## 東海再処理施設の安全対策に係る廃止措置計画認可変更申請対応について

令和2年7月13日  
再処理廃止措置技術開発センター

### ○ 令和2年7月13日 面談の論点

廃止措置計画の変更認可申請(7月申請予定)案件について

別図-3-6 支承部の補強 補強前後比較図

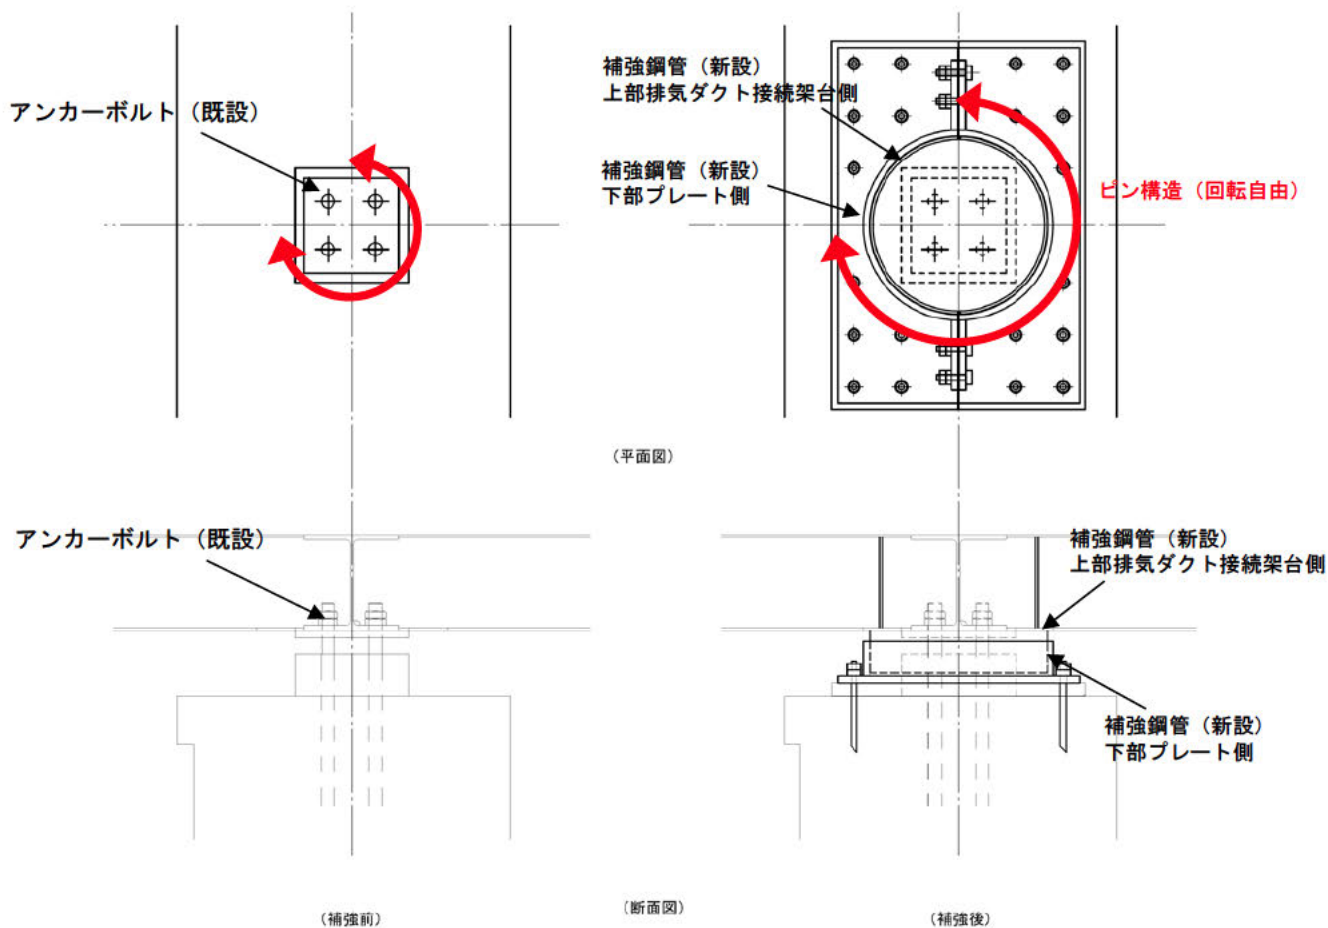
No.	コメント	コメント月日	回答
1	排気筒とダクト接続架台の支持部を解析上どのように扱っているのか（拘束点の自由度の設定等）、実物はどのような構造なのかわかるような記載を追加すること。	6/30	・拘束条件について、図を追加した。 【添付資料 6-1-2-5-4】 p. 6-1-2-5-4-1
2	鋼管支承の図ではイメージがわからない。補強前の図と補強後の図を載せて比較するなどしてほしい。	6/30	・補強前後の比較図を追加した。 【別冊 1-15】 別図-3-6
3	工事計画の別図の注記として「本図の通りに施工できない場合、据付状態を変更することがある」とあるが、記載を見直すこと。	6/30	・工事計画の別図の注記を見直した。 【別冊 1-15】 別図-2-2
4	補強の方法についてどのように検討してきたのか、補強の経緯や方針をまとめた資料を1~2枚程度で作ってほしい。	6/30	・補強の経緯・方針について資料作成した。 【参考資料】 参照

図3 支承部 T3 補強前後の比較図
